Änderungen		Datum	Name	Bezeichnung	Blattzahl: 1
Datum	Name	gez.: 14.01.2006	M. Leubner	Umbau M040 auf 16K EEPROM	Blatt-Nr.: 1
		gepr.:			
		neu = blau!		Zeichnungs-Nr.:

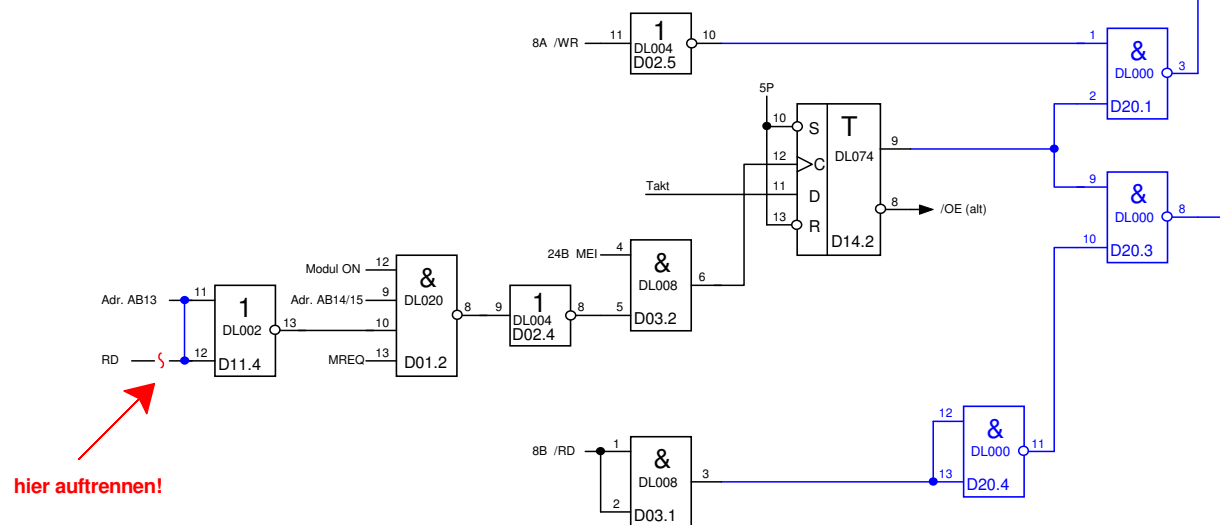
erforderliche Änderungen am Modul:

- Signal /RD im Pfad des Adreßcoders abtrennen
(da jetzt nicht nur Lesezugriffe erfolgen sollen)
- Pin 27 der EPROM's von Potential 5P abtrennen
und auf neues Signal /WE legen
- Signal /WE "Schreibforderung" erzeugen
(analog zu /OE für Leseforderung)

Optional: Schreibschutz - dazu ist jedoch noch ein zusätzliches Latch
(Abspeicherung Datenbit D1 erforderlich)
